Exp.: 163C/2017
Document: Ofici
Emissor: CMAIB/MFR/rh
R/V: PD 2004-4

Assumpte: electrificació des de SE Son Oms fins SUP 79-01 Ses Fontanelles del municipi de Palma

Informe en relació a la consulta de la necessitat de subjecció a tramitació ambiental del Projecte d'electrificació des de SE Son Oms fins SUP 79-01 Ses Fontanelles.

Fig.1 Emplaçament

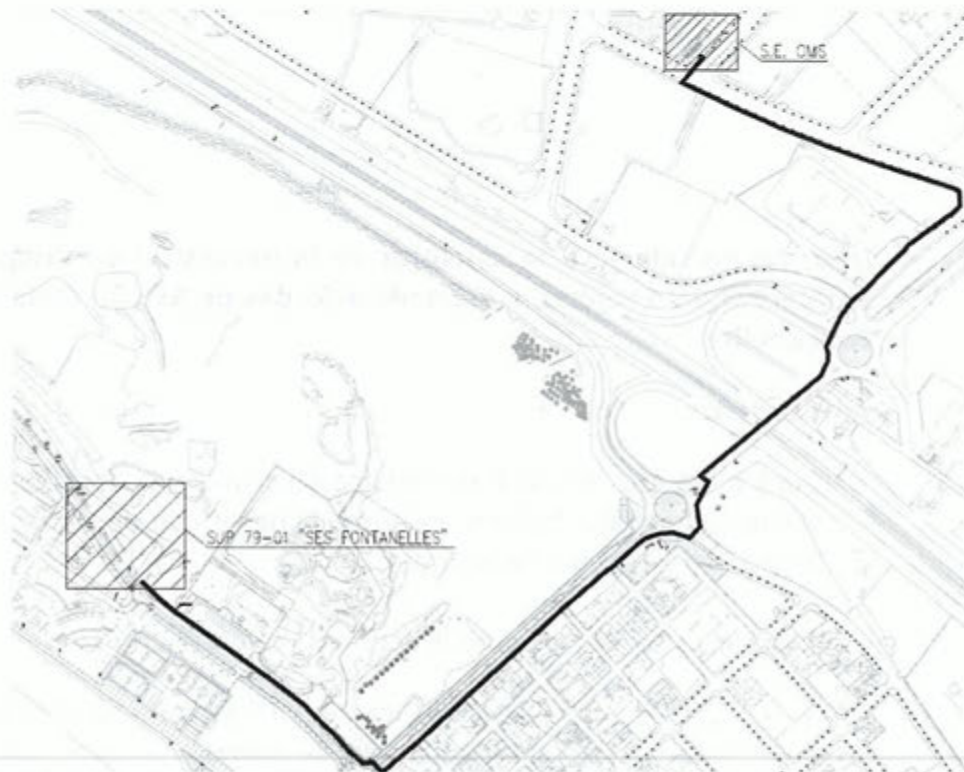
1. L'actuació suposa la instal·lació d'una línia elèctrica soterrada que transcorre per camins existents (Camí de Son Fangos; Camí de C'an Alegria; Camí de Son Oms -1 ; Camí de C'an Rius i c/ Manuela de los Herreros) amb una longitud de 1570 m. Travessa la carretera MA-19.
2. En el seu traçat no es troben espais definits per la Llei 5/2005, de 26 de maig, per a la conservació dels espais de rellevància ambiental.

3. Segons el visor de l'IDEIB una petita part de la zona d'actuació està afectada per APR d'inundacions. El traçat discorre en part paral·lel a la síquia de Sant Jordi. La vulnerabilitat d'aqüífers és moderada-alta. Afecta APR de carreteres.

4. Segons l'annex II (grup 4.indústries energètiques, punt b) de la Llei estatal 21/2013, de 9 de desembre, d'avaluació ambiental, s'han de sotmetre a avaluació ambiental simplificada els projectes de construcció de línies per a la transmissió d'energia elèctrica amb un voltatge igual o superior a 15 kv, que tinguin una longitud superior a 3 km, exceptuant si discorren íntegrament soterrades per sòl urbanitzat, així com les seves subestacions associades. Aquest punt de la llei d'impacte no li es d'aplicació al projecte proposat atès que la longitud de la línia és de 1570m.

5. Segons l'annex I (grup 3. Energia, punt 7) , de la Llei 12/2016 només es troben sotmesos al procediment d'avaluació ambiental ordinària les línies de transmissió d'energia elèctrica entre 15 i 66 kv en sòl rústic amb la qualificació d'ANEI o ARIP, espais naturals protegits a l'ampar de la Llei 42/2007 i espais de rellevància ambiental de la Llei 5/2005, de 26 de maig (LECO), excepte si són línies soterrades per camins existents amb una longitud inferior a 1 km. El projecte proposat no travessa cap dels espais esmentats anteriorment.

Per tot allò anteriorment exposat, es considera que el projecte objecte de consulta, "*Projecte d'electrificació des de SE Son Oms fins SUP 79-01 Ses Fontanelles (tm Palma)*", no ha de ser objecte de cap tramitació d'avaluació ambiental segons la Llei 12/2016, de 17 d'agost d'avaluació ambiental de les illes Balears i la Llei 21/2013, d'avaluació ambiental bàsica estatal.

Cal recordar que abans de l'autorització del projecte s'haurà de sol·licitar informe a la direcció General de Recursos Hídrics per la presència de la síquia de Sant Jordi i un APR d'inundacions en el traçat del projecte.
